Raðhús - Kriúas 29,31,33,35
220 Hafnarfjörður.

Teikning nr. SA 080/06B
Dags. 18.09.2001

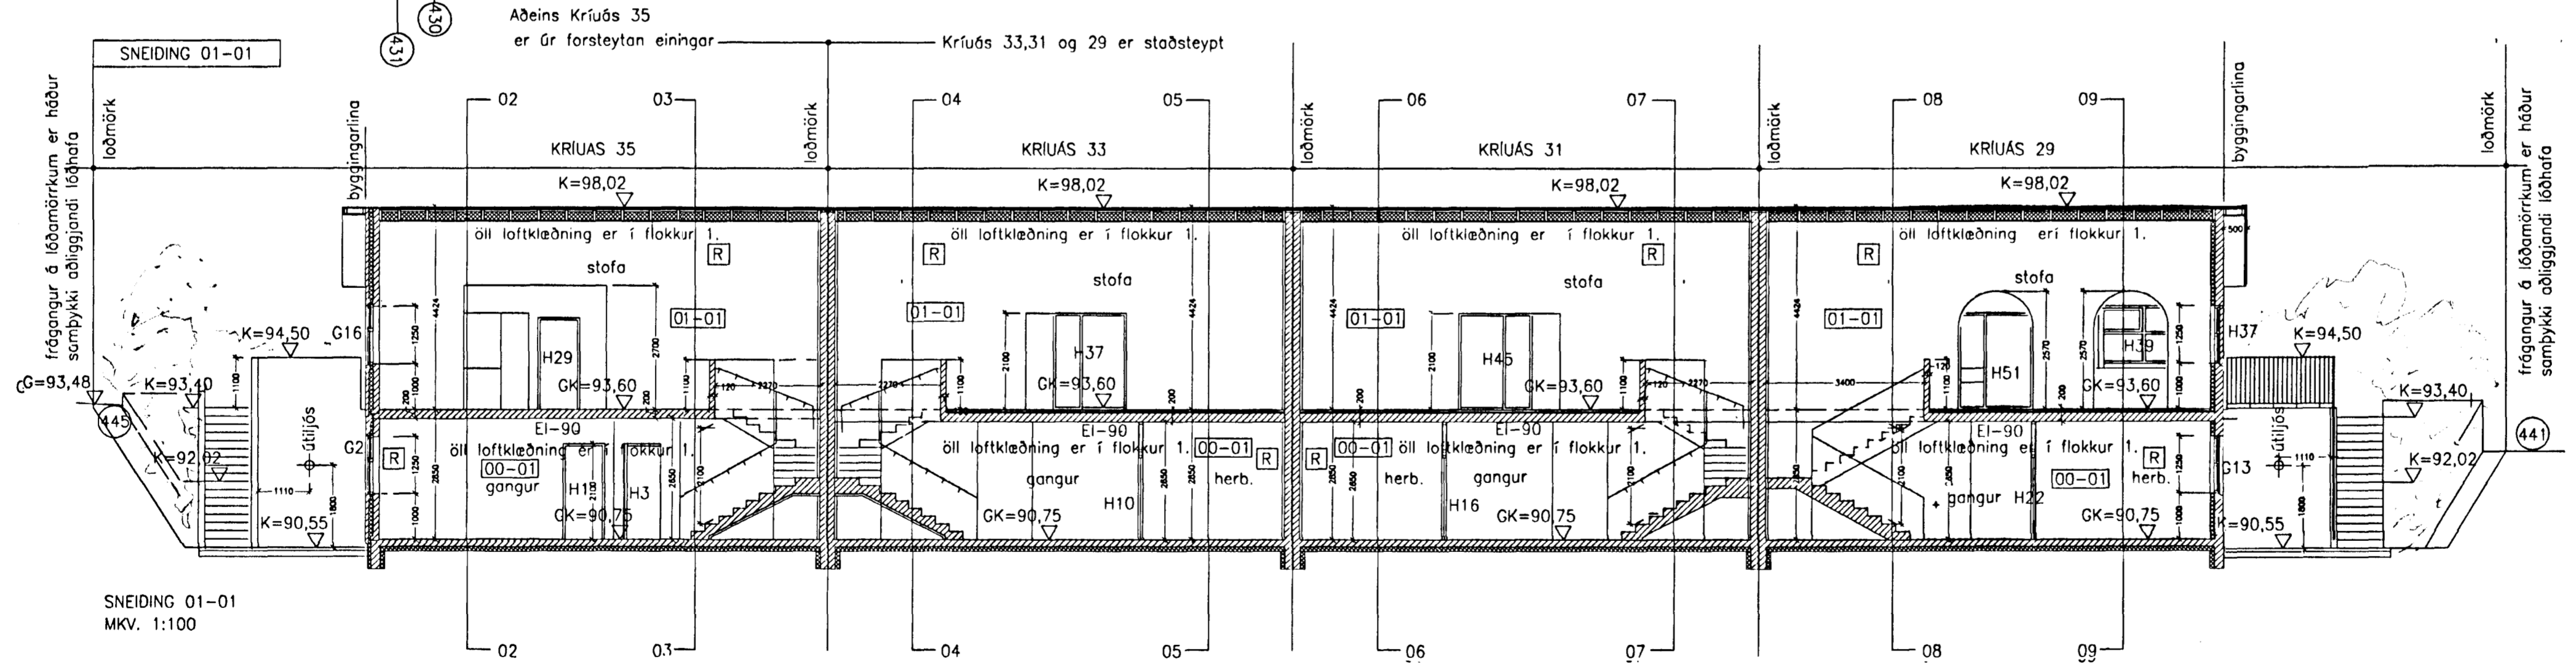
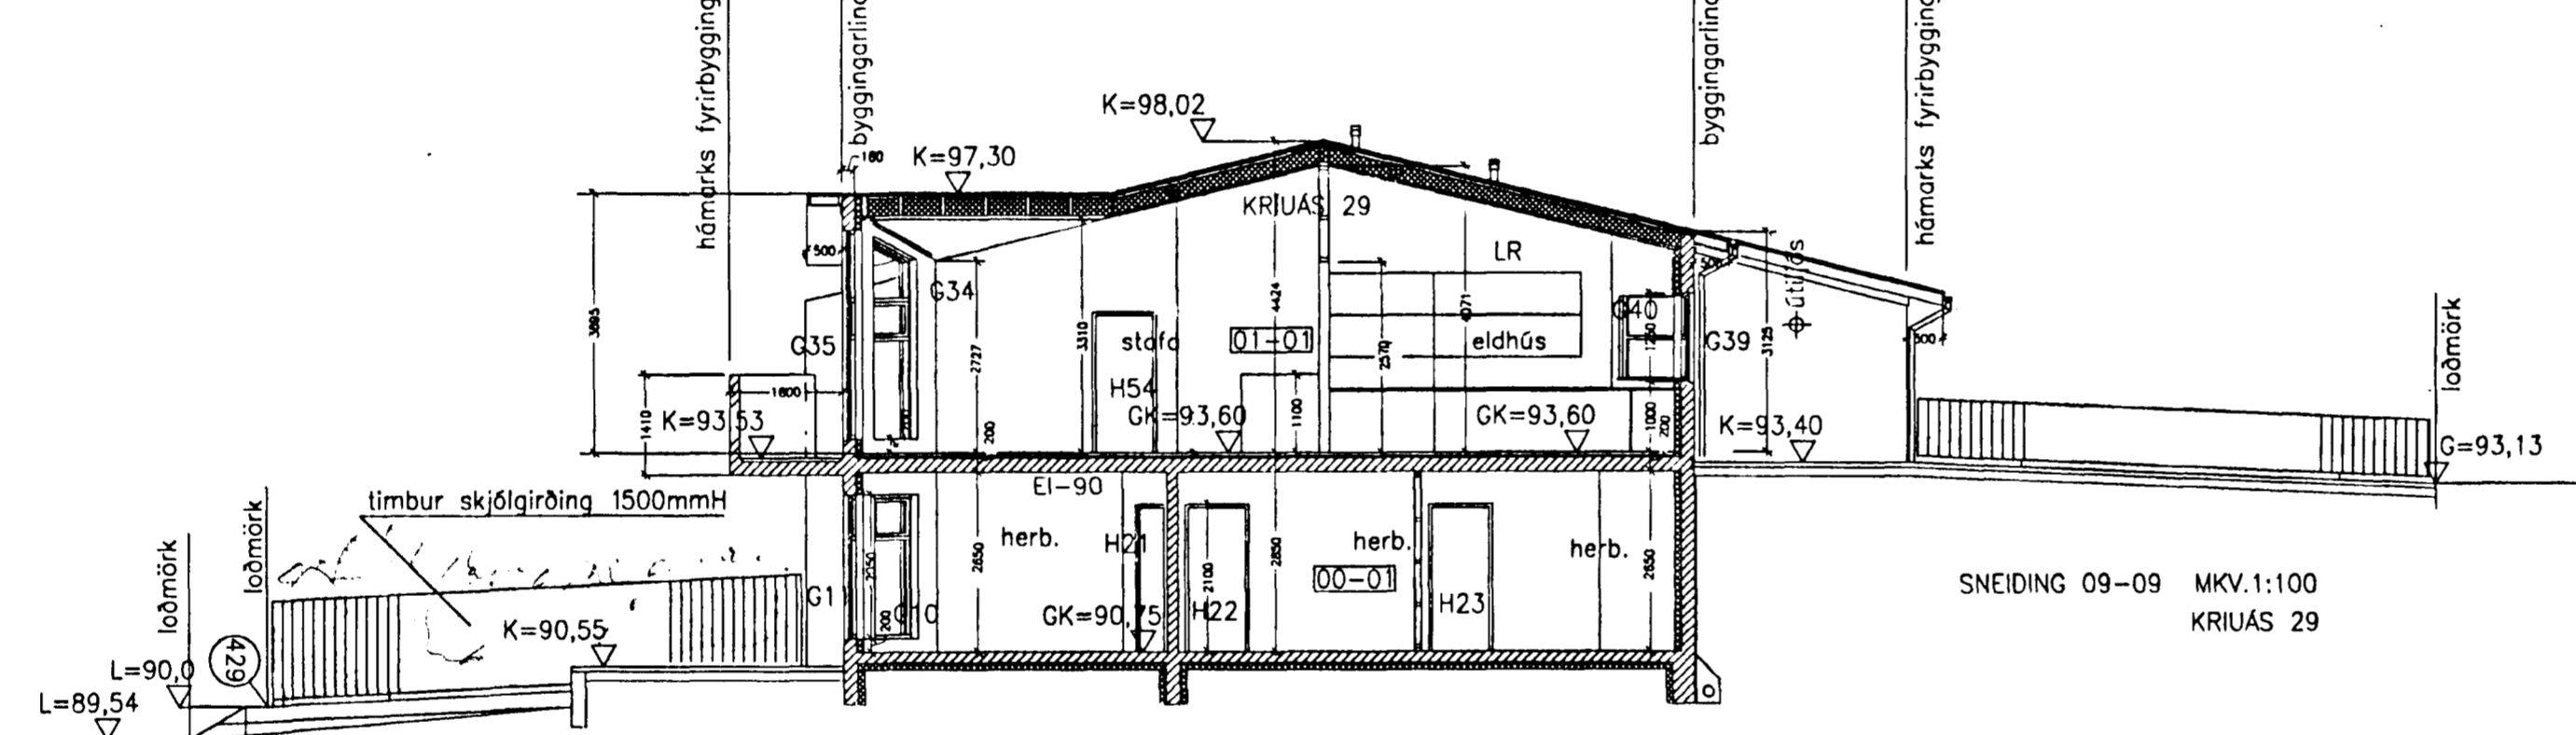
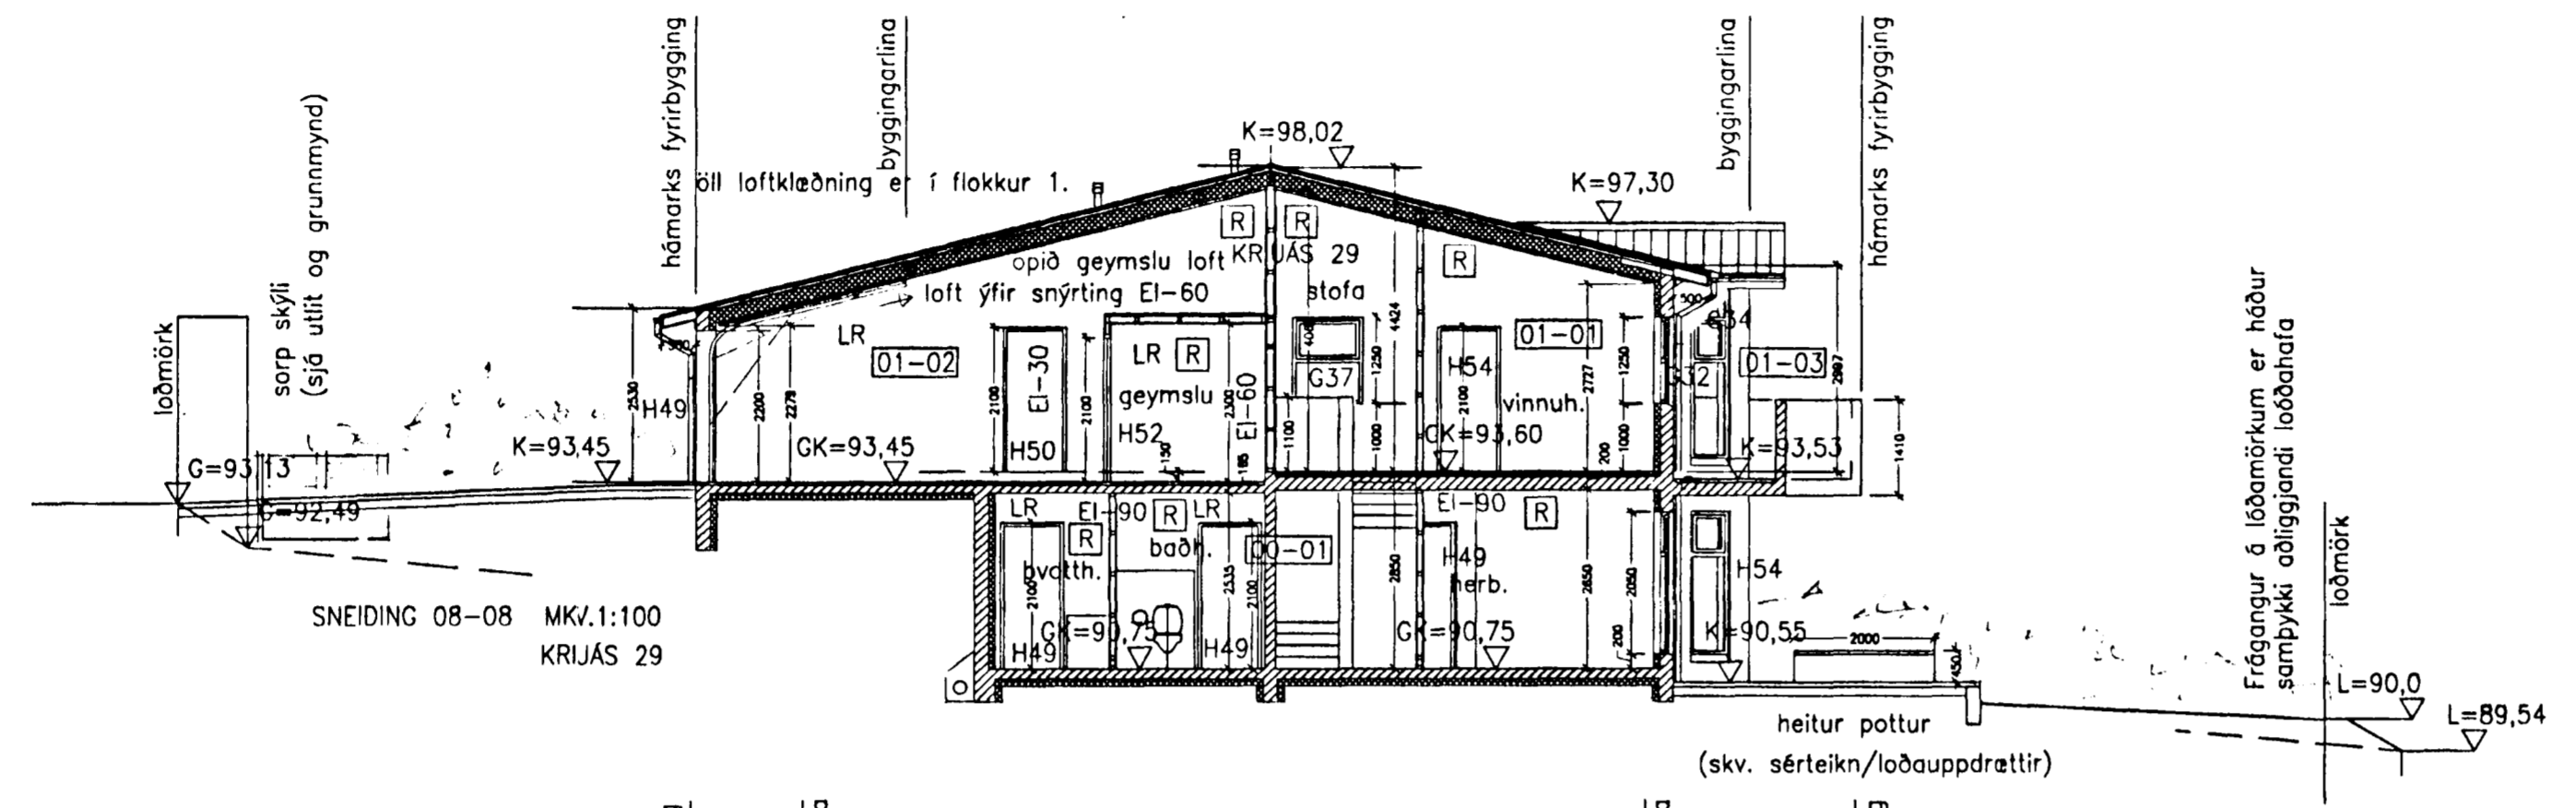
Breytingar:
A.
Dags. 10. 05. 2001
Glugga breytt í glugga og hurð, af sama breidd,
á N.A. gaffli Kriúas 35.

B. M.H.W.
Dags. 18.09.2001
Gólfkóti kjallara hækkaður um 0,15m
Hæðarkóti að hellulögðu svæði við
kjallaravegg hækkaður um 0,15m
Ath: Hæðarkóti í hæðar ytri málsetningu
og staðsetningu byggingarinnar á löðinu er
alveg óbreytt.
Handröð við SV gaffli Kriúas 29 breytt í
ryðfrítt stáismíði.
